חוות דעת הנדסית

שם המזמין : נועם ונה

כתובת הנכס הנבדק : נחל נעמן 02 קריית גת דירה 3

להלן חוות דעתי:

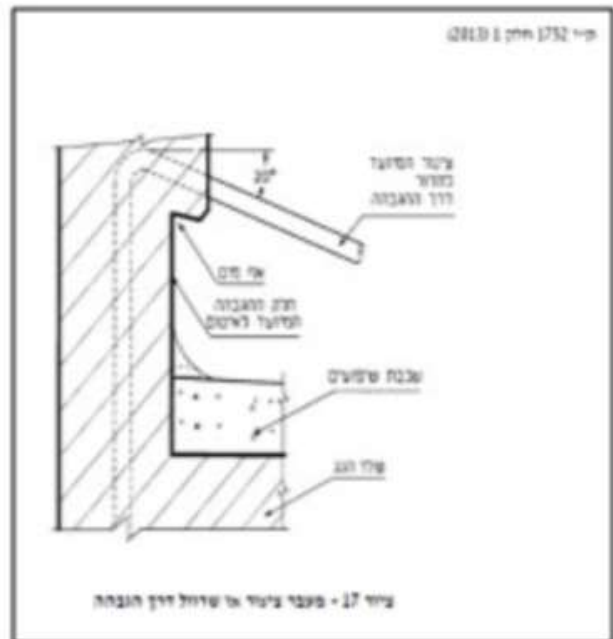
ליקויי בניה מאוד נפוץ הינו חדירת צנרת שלא כנדרש בתקן 1752. התקן מפרט את הדרך הנכונה להוצאת צנרת כולל מרחק נדרש מהגבהות או ממעקה הגג. חדירת צנרת דרך מעקה הגג מצריכה שימוש בצינור מכופף כפי המופיע בתקן.

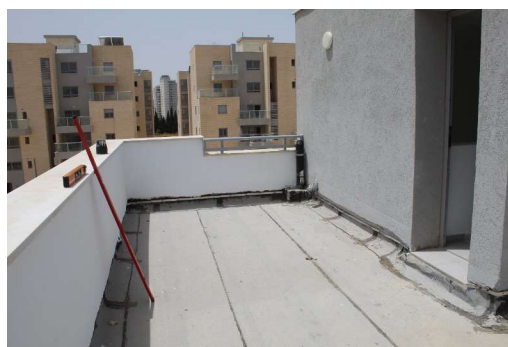
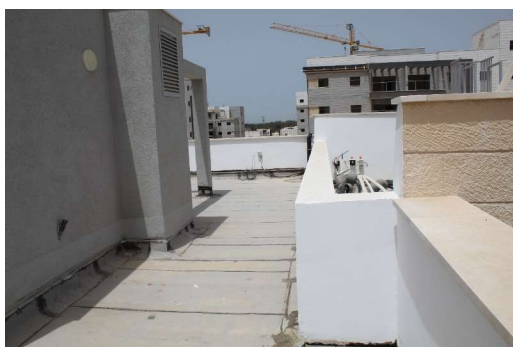
בגג השטוח לא בוצעה הלבנה של הביטומן הגלוי בתפר בין היריעות בניגוד לתקן ישראלי 1752.2.

תיקון: יש לבצע הלבנת יריעות
הערכת עלות: 4000 ש"ח

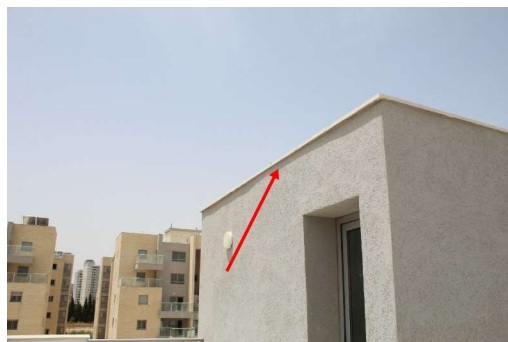
מיקום: יציאה לגג

תיקון: יש לתקן
הערכת עלות: 200 ש"ח

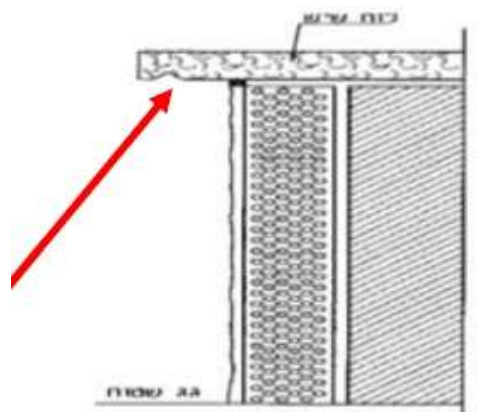
אינו עומד בדרישות התקן 1414.3

תיקון: יש לבצע אף מים ע"י דיסק , יש לדאוג שהביצוע יהיה מדויק .
 במידה ושולי הקופינג אינם מאפשרים אף מים , יש לפרק את הקופינג ולהרכיב קופינג רחב יותר כולל כל העבודות הכלולות בכך .
הערכת עלות: 500 ש"ח
